报告编号：JN-SP-24-JX-1006-1

婺源县丰润科技有限公司
在役生产装置、储存设施全流程自动化控制改造
项目（101车间、锅炉房、液氯仓库）
竣工验收安全评价报告

婺源县丰润科技有限公司 在役生产装置、储存设施全流程自动化控制改造项目(101 车间、锅炉房、液氯仓库) 竣工验收专家组意见

婺源县丰润科技有限公司
在役生产装置、储存设施全流程自动化控制改造项目
竣工验收安全评价专家组提出隐患整改情况回
执表

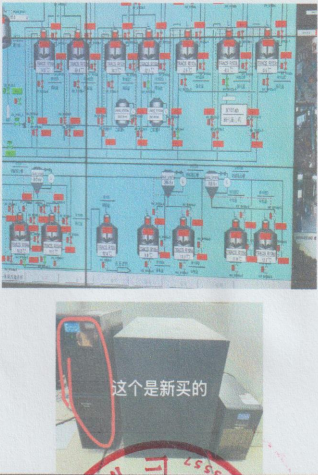
序号	现场检查不合格事实描述	整改情况	整改后照片
1	补充现场各自控仪表、阀门、急停按钮的挂 牌；	已补充现场各 自控仪表、阀 门、急停按钮 的挂牌；	
2	补充液氯钢瓶低重量联锁钢瓶出口切断阀；	已补充液氯钢 瓶低重量联锁 钢瓶出口切断 阀；
